VARIANTE GENERALE PIANO DI GOVERNO DEL TERRITORIO

PROPOSTA TECNICA DI CONTRODEDUZIONE ALLE OSSERVAZIONI

Il presente documento contiene la proposta tecnica per le controdeduzioni alle osservazioni presentate alla variante del PGT, adottato con Delibera di Consiglio Comunale n° 6 del 05 maggio 2025.

OSSERVAZIONE	n°.	08	Prot.	4743	Data	25.07.2025
Foglio/i	9					
Mappale/i	2569					
Indirizzo/località	Via dei Mille					
Atto PGT interessato	Piano delle Regole TAVOLA N. PR01 AZZONAMENTO					
Ambito Piano delle Regole	Art. 31 E ART. 33

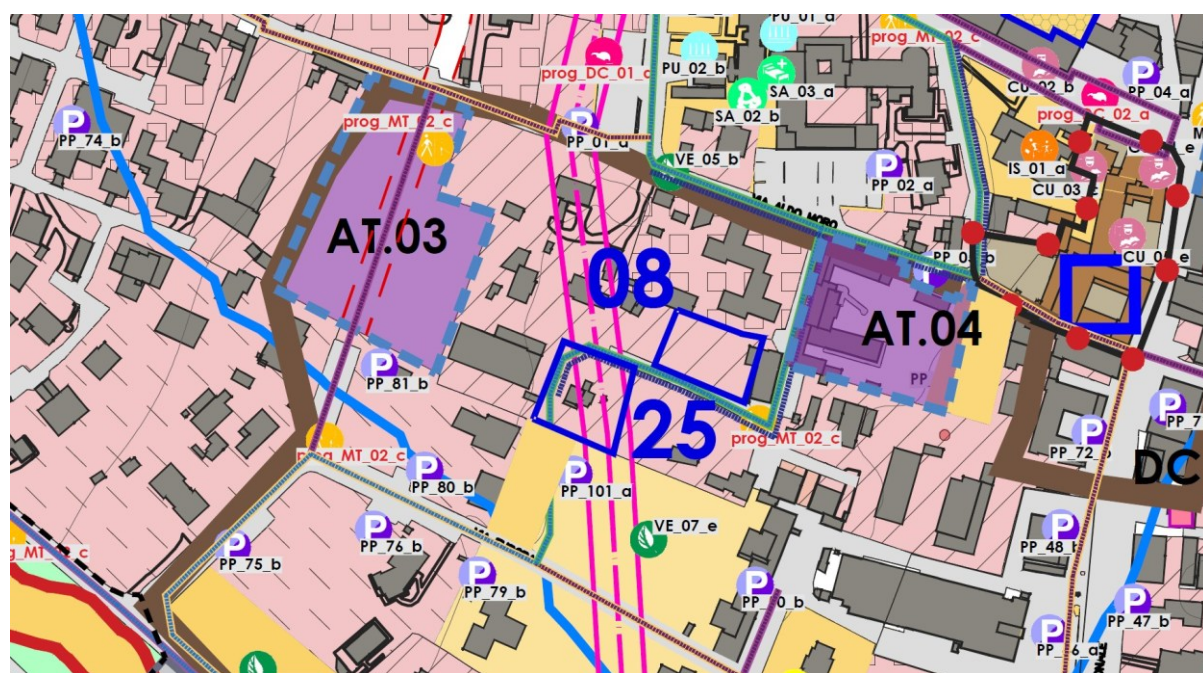
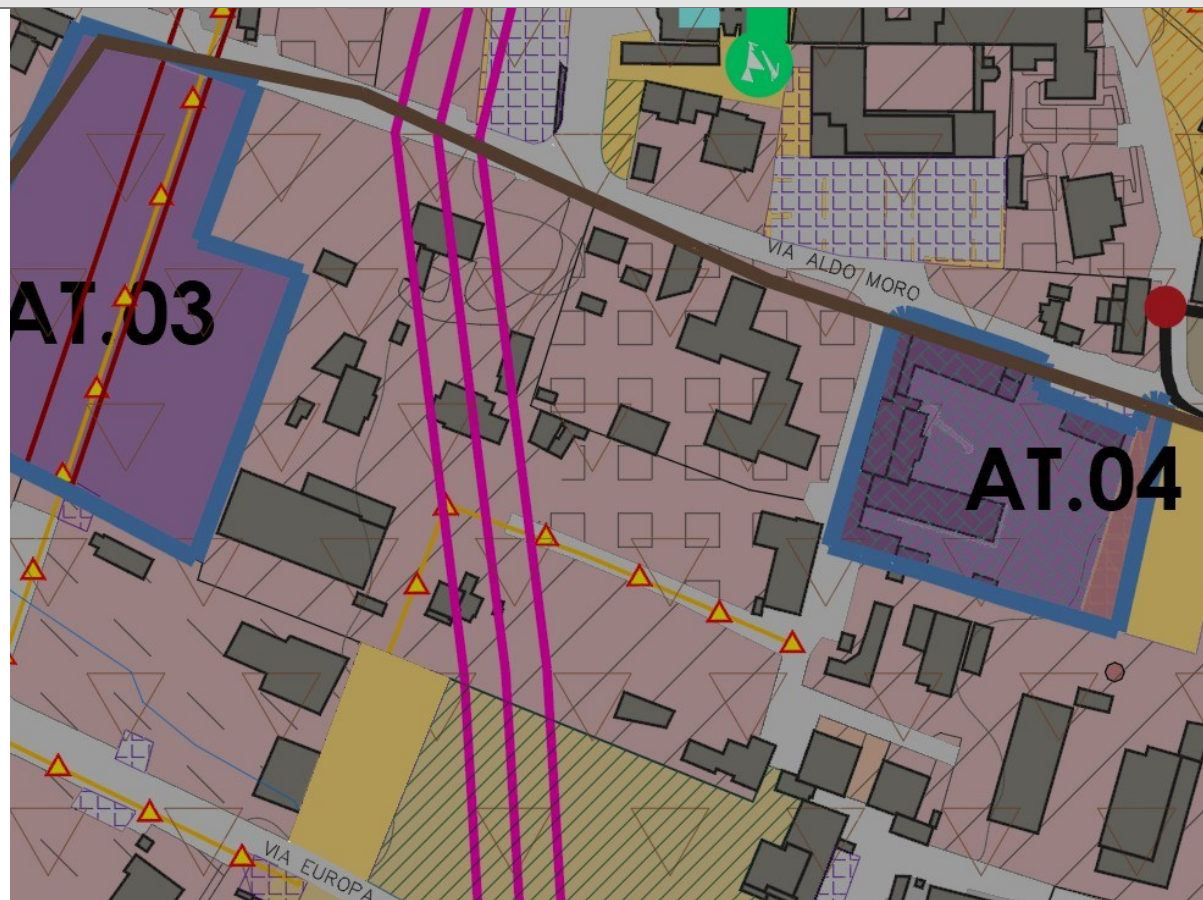
SINTESI OSSERVAZIONE	VALUTAZIONE TECNICA
Si chiede che il mappale in oggetto, oggi identificato urbanisticamente come "Ambiti residenziali consolidati esistenti" di cui all'art. 31 delle NTA, sia riconosciuto come "Ambiti residenziali consolidati - blocco isolato con giardino" di cui all'art. 33.	Si ritiene accettabile l'estensione del medesimo azionamento limitrofo relativo al Blocco isolato con giardino di cui all'art. 33.

ESITO A SEGUITO DI VALUTAZIONE TECNICA	X	ACCOLTA
		ACCOLTA PARZIALMENTE
		RESPINTA

OSSERVAZIONE	n°.	11	Prot.	4788	Data	28.07.2025
Foglio/i	9					
Mappale/i	59					
Indirizzo/località	VIALE RIMEMBRANZE					
Atto PGT interessato	Piano dei Servizi Piano delle Regole TAVOLA N. PR01 Azzonamento					
Ambito Piano delle Regole	AT01

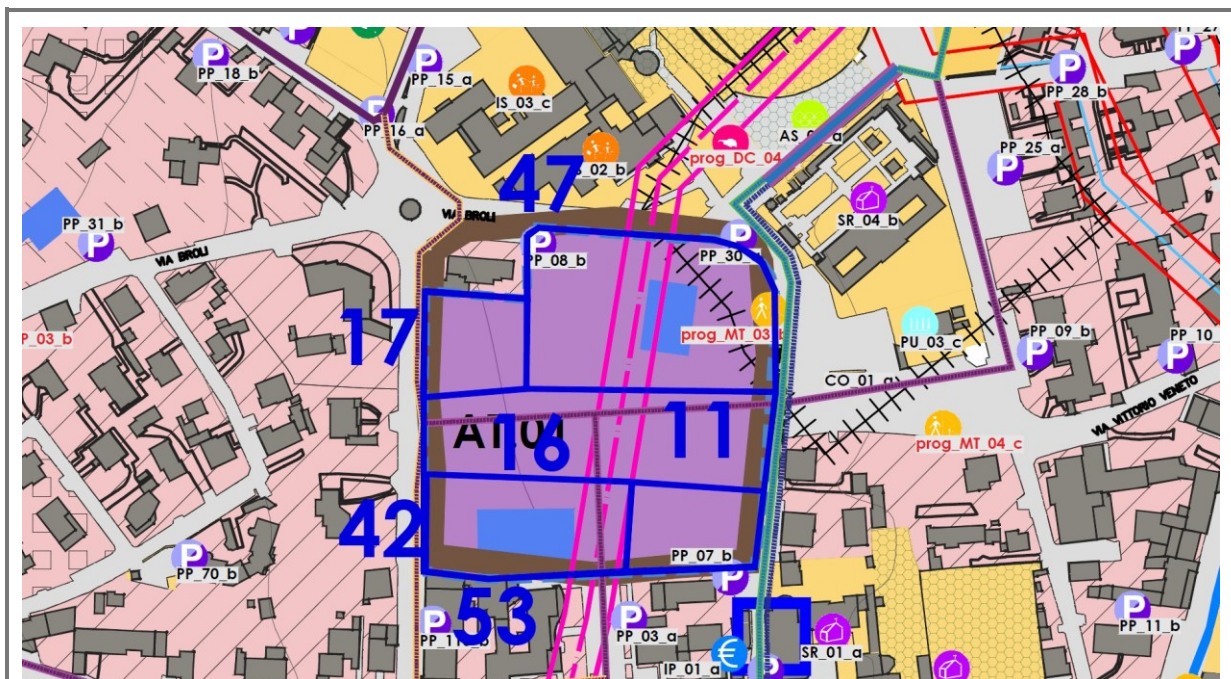
(vista la sua posizione marginale) da molti anni bloccato da questioni legali.	Alla luce di quanto sopra, ma considerata la necessità di “regolare” l’attuazione asincrona mediante un quadro pianificatorio unitario, si propone di integrare la norma dell’AT01 prevedendo che l’AC si doti di un Piano particolareggiato di iniziativa pubblica che definisca i perimetri dei sub comparti e per ciascuno il quadro delle aspettative in termini di dotazioni ed opere di urbanizzazione che saranno la base per la singola convenzione dei diversi PdCC.
--	---

OSSERVAZIONE	n°.	15	Prot.	4794	Data	28.07.2025
Foglio/i	9					
Mappale/i	5736-5314-5733-5744					
Indirizzo/località	VIA MOLOGNO					
Atto PGT interessato	TAV. 4 CARTA DELLA FATTIBILITA' GEOLOGICA Piano delle Regole TAVOLA N. PR01 Azzonamento					
Ambito Piano delle Regole

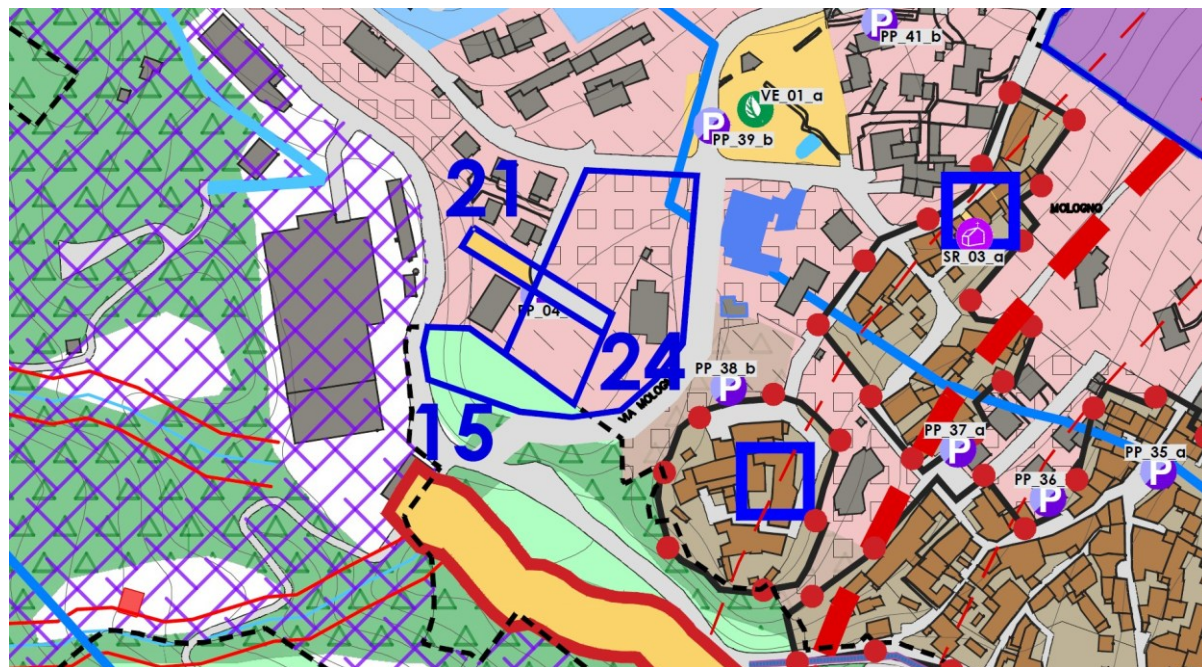
SINTESI OSSERVAZIONE	VALUTAZIONE TECNICA
Si chiede la ridefinizione del perimetro della strada Via Malogno e la modifica della classe geologica: si riscontra cartograficamente una rappresentazione sommaria non fedele ai luoghi e, inoltre, la morfologia dei luoghi non farebbe presagire una condizione geologica particolarmente delicata.	Anche per tale osservazione, trattandosi di osservazione attinente al solo tema geologico, si riporta la proposta di controdeduzione del Dott. Ezio Granata:

OSSERVAZIONE	n°.	16	Prof.	4795	Data	28.07.2025
Foglio/i	MO/904					
Mappale/i	37					
Indirizzo/località	VIA DON OLDRATI					
Atto PGT interessato	Documento di Piano TAVOLA N. DP02 Piano delle Regole TAVOLA N. PR01 Azzonamento					
Ambito Piano delle Regole	AT 01

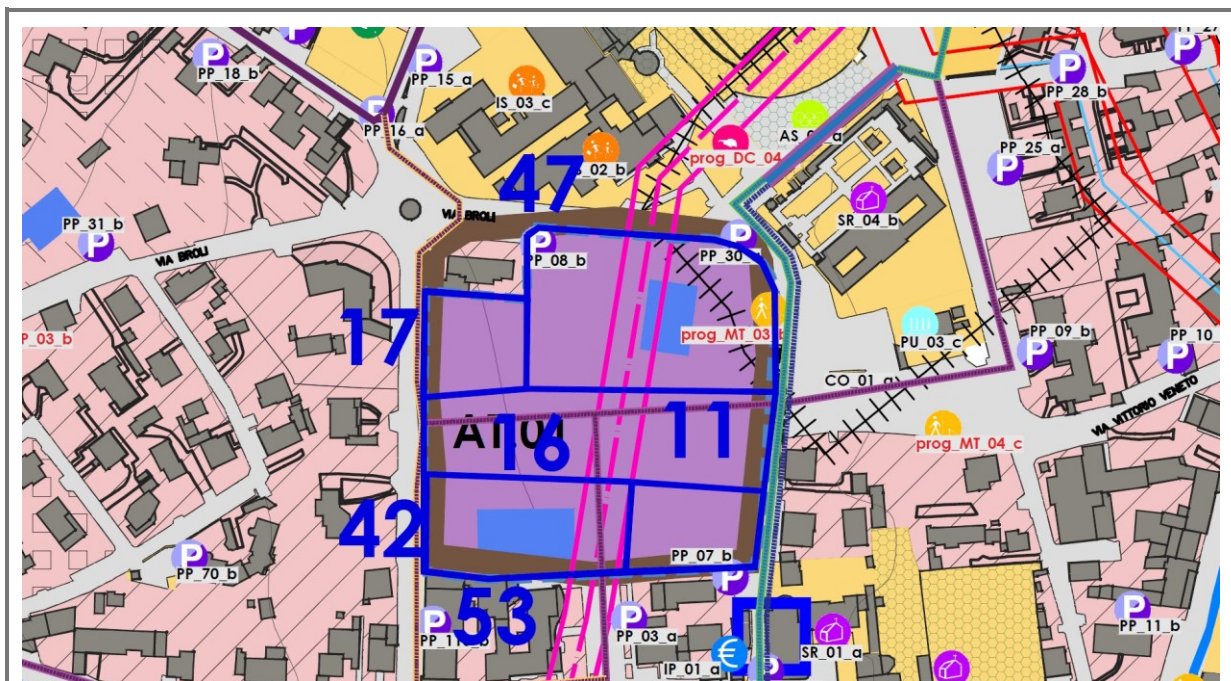
dell'attività commerciale, sfruttando l'edificio esistente da anni inutilizzato.	Alla luce di quanto sopra, ma considerata la necessità di "regolare" l'attuazione asincrona mediante un quadro pianificatorio unitario, si propone di integrare la norma dell'AT01 prevedendo che l'AC si doti di un Piano particolareggiato di iniziativa pubblica che definisca i perimetri dei sub comparti e per ciascuno il quadro delle aspettative in termini di dotazioni ed opere di urbanizzazione che saranno la base per la singola convenzione dei diversi PdCC.
--	---

OSSERVAZIONE	n°.	17	Prof.	4796	Data	28.07.2025
Foglio/i	9					
Mappale/i	2422-3115					
Indirizzo/località	VIA DON OLDRATI					
Atto PGT interessato	Documento di Piano TAVOLA N. DP02 Piano delle Regole TAVOLA N. PR01 Azzonamento					
Ambito Piano delle Regole	AT 01

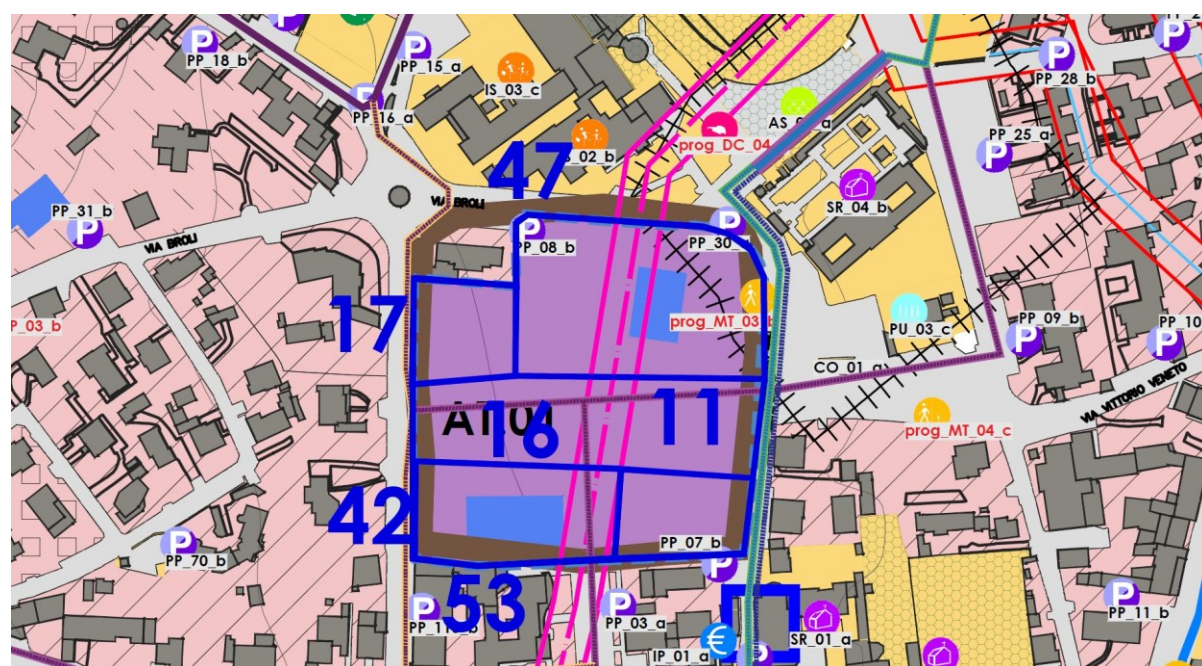
Alla luce di quanto sopra, ma considerata la necessità di “regolare” l’attuazione asincrona mediante un quadro pianificatorio unitario, si propone di integrare la norma dell’AT01 prevedendo che l’AC si doti di un Piano particolareggiato di iniziativa pubblica che definisca i perimetri dei sub comparti e per ciascuno il quadro delle aspettative in termini di dotazioni ed opere di urbanizzazione che saranno la base per la singola convenzione dei diversi PdCC.
--	--

OSSERVAZIONE	n°.	22	Prot.	4803	Data	28.07.2025
Foglio/i						
Mappale/i						
Indirizzo/località	LOCALITA' TAGLIATI E ZONA COLLINARE					
Atto PGT interessato	Piano delle Regole TAVOLA N. PR01 Azzonamento					
Ambito Piano delle Regole	ART. 38.5 E 40.3

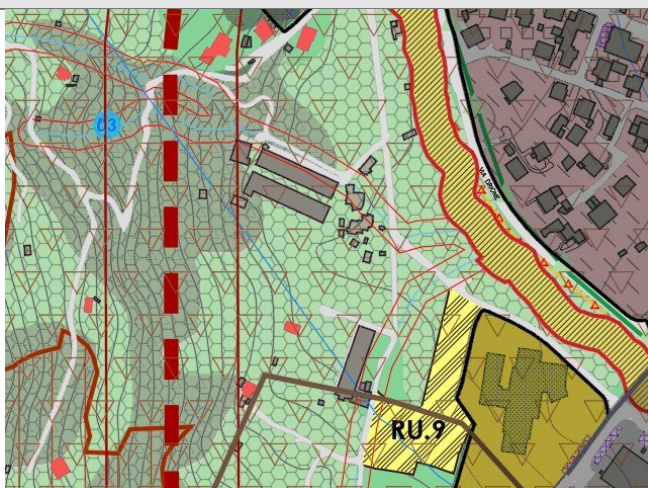
SINTESI OSSERVAZIONE	VALUTAZIONE TECNICA
Si suggerisce la modifica dell'Art. 40.3-A, considerando la ristrutturazione degli edifici extra agricoli in ambito collinare autorizzati, con onere di allaccio alla rete dei pubblici (sotto)servizi e loro mantenimento, in conformità alle norme vigenti: -SL fino a mq 70, ampliamento +30%; -SL da mq 71 a mq 120, ampliamento +20%; -SL da mq 121 a mq 220, ampliamento +15%.	Valutati, con riferimento al quesito, i criteri del Piano, si ritengono accoglibili le soglie proposte.
Si suggerisce la modifica della campitura dei capannoni dismessi in località Tagliati da campitura rossa (40.3-A) ad edifici dismessi in ambito agricolo (40.3-D).	Valutato il contesto e la natura dei capannoni si ritiene accoglibile e pertanto si propone la modifica della campitura.
Si suggerisce la modifica dell'Art. 40.3-C, considerando la ristrutturazione (anche con demolizione e ricostruzione) per edifici agricoli e non residenziali mantenendo gli stessi indici di cui all'Art. 40.3-A, ad esclusione delle stalle attive ed edifici agricoli non dismessi con SL superiore a mq 250; ammessa la conversione in turistico-ricettiva con aumento della SL del 20%, oltre alle destinazioni residenziali.	Si ritiene fuorviaria di un aumento del peso insediativo non supportato da servizi ed infrastrutture.

Si suggerisce la modifica e integrazione delle NTA, richiamando un regolamento futuro basato su uno studio approfondito dell'edilizia collinare (Piano cascade).	Seppur nelle norme non vi sia specifico accenno ad un Piano delle cascade con schedatura delle medesime, tale iniziativa è auspicabile.
Si suggerisce il recepimento delle indicazioni presentate in sede di CC per l'adozione del PGT in data 06/05/2025:	Sentito l'agronomo per gli opportuni chiarimenti, si ritiene doveroso specificare che la tavola ecologica non limita in alcun

-modifica generale della tavola ecologica (aree libere per condurre riqualificazione eco-paesistica) sulle effettive aree edificabili inquadrate nella Tav. PR01-Azzonamento; -integrazione articolo NTA per la destinazione e riqualificazione degli edifici ad uso industriale o dismessi in ambito extra-produttivo.	modo l'edificabilità dei suoli se ricompresi in aree edificabili, ma indica solamente azioni possibili attuabili nelle aree libere del TUC.
---	--

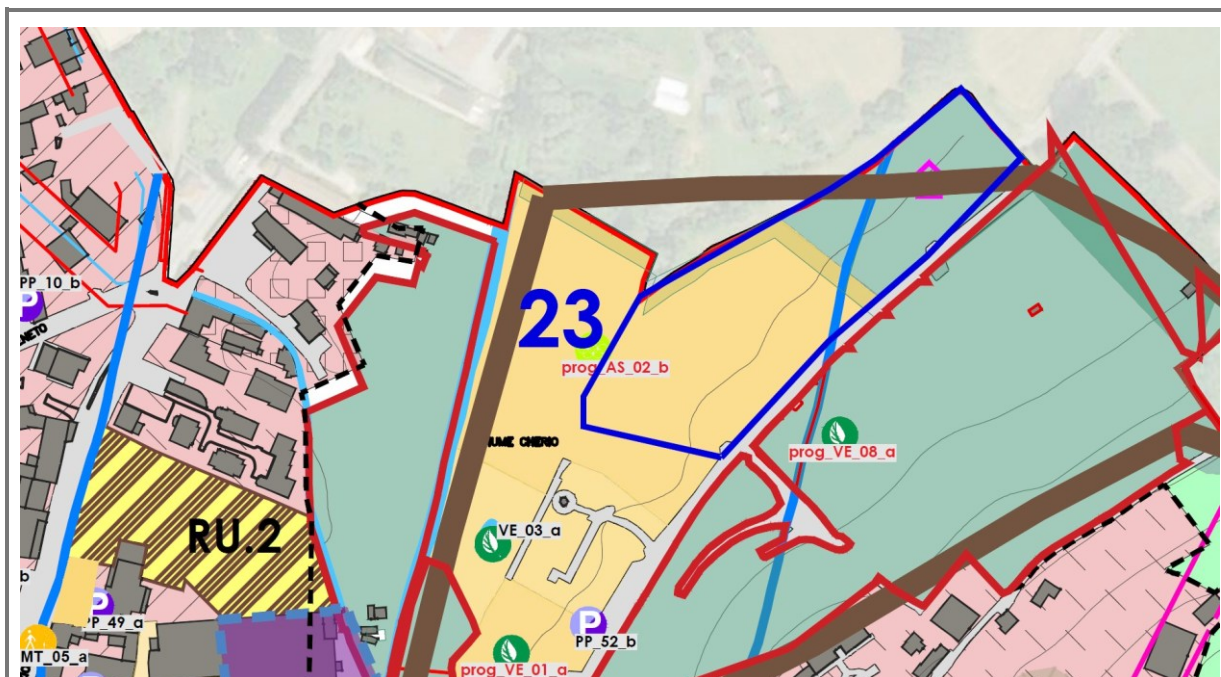
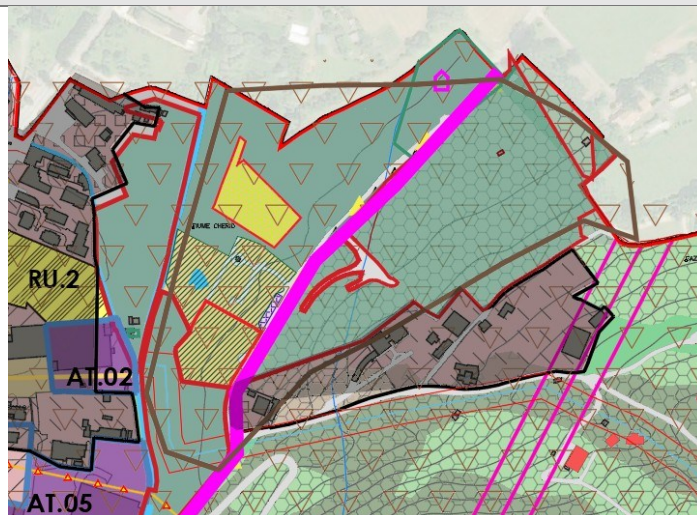
SINTESI OSSERVAZIONE	VALUTAZIONE TECNICA
Si chiede: - ampliamento dell'area agricola di proprietà (mappali 1652 e 1653), mantenendo i due cancelli carrai esistenti, tramite la modifica della destinazione urbanistica dei mappali 1650 e 1651 identificati nel PdS come "prog AS_02_b";	In accordo con quanto stabilito dai criteri alla base del Piano, si ritiene accoglibile modificare la destinazione pubblica, riducendola e lasciando solo una porzione a SP.

- di valutare la possibile cessione di una piccola parte del mappale 1650 di proprietà per la previsione futura di ampliamento del Parco dei Molini, pur mantenendo lo sfruttamento dell'area a prato stabile pianeggiante.

OSSERVAZIONE	n°.	27	Prot.	4837	Data	30.07.2025
Foglio/i	MO/4					
Mappale/i	70					
Indirizzo/località	Via Gaetano Donizetti					
Atto PGT interessato	Piano delle Regole TAVOLA N. PR01 AZZONAMENTO					
Ambito Piano delle Regole	ART. N. 33

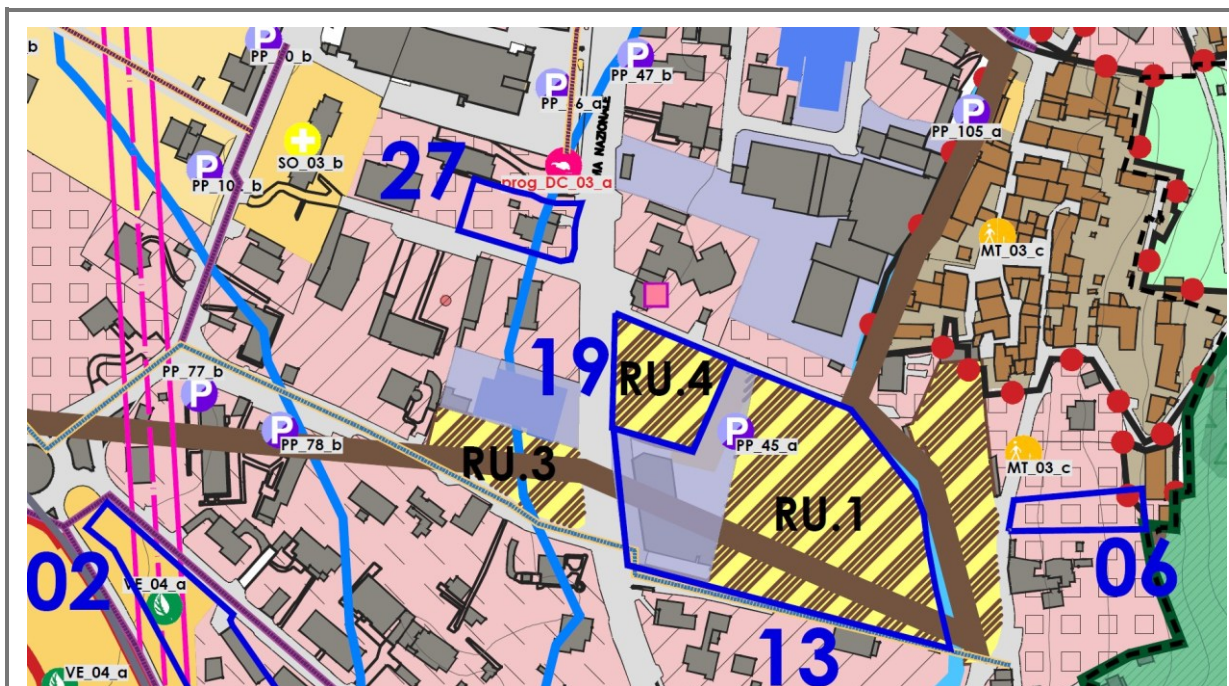
SINTESI OSSERVAZIONE	VALUTAZIONE TECNICA
Si chiede che venga modificato l'azzonamento assegnato al lotto residenziale in oggetto, ovvero da "TESSUTO RESIDENZIALE A BLOCCO ISOLATO CON GIARDINO (BASSA DENSITA')" di cui all'art. 33 delle NTA diventi "AMBITO CONSOLIDATO RESIDENZIALE ESISTENTE" di cui all'art. 31 delle NTA.	Valutato il contesto della zona si ritiene possibile identificare l'area come ricadente nell'art. 31.

OSSERVAZIONE	n°.	28	Prot.	4838	Data	30.07.2025
Foglio/i	9					
Mappale/i	652 - 1386					
Indirizzo/località	Via Nazionale					
Atto PGT interessato	Documento di Piano TAVOLA N. DP03 - DP04 - DP06 - DP07 Piano delle Regole TAVOLA N. PR01 AZZONAMENTO					
Ambito Piano delle Regole

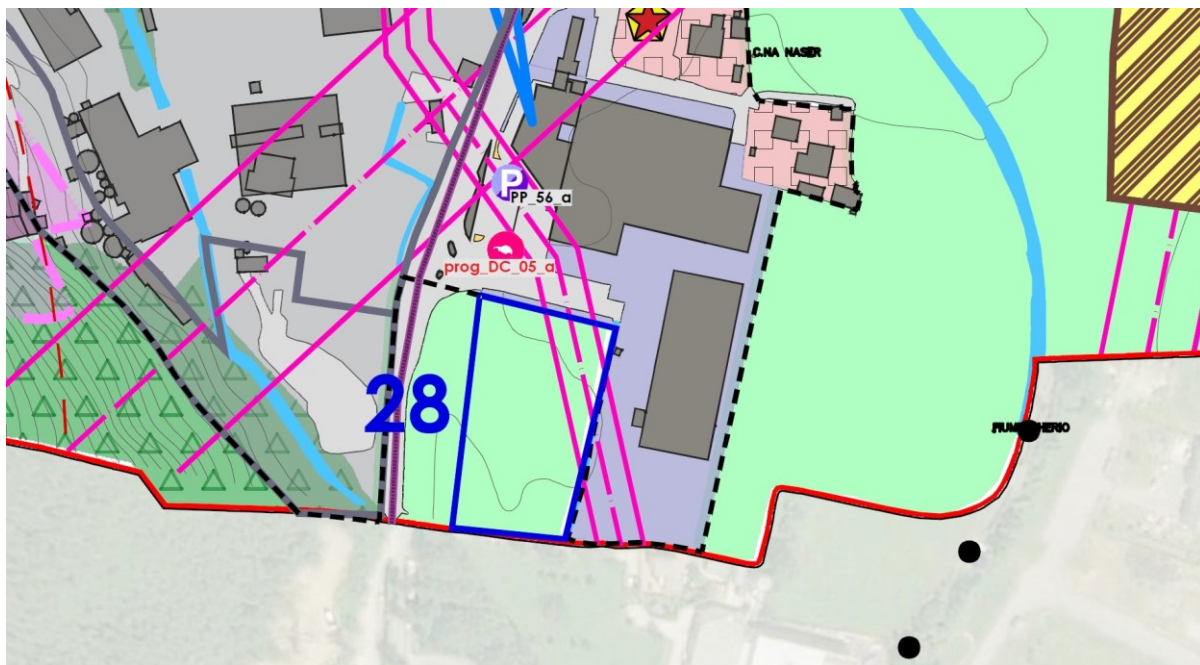
SINTESI OSSERVAZIONE	VALUTAZIONE TECNICA
Si chiede che, rinnovando l'istanza già protocollata in data 17/06/2021 con prot. 3109 non accolta, il lotto in oggetto venga riclassificato da "Ambito agricolo della collina" ad "Ambito per insediamenti produttivi", ai sensi	La modifica richiesta non è possibile in questa fase avanzata dell'iter procedurale di approvazione del PGT, poiché richiederebbe una riattivazione della procedura di VAS, come da articolo 4 della LR 12/2005.
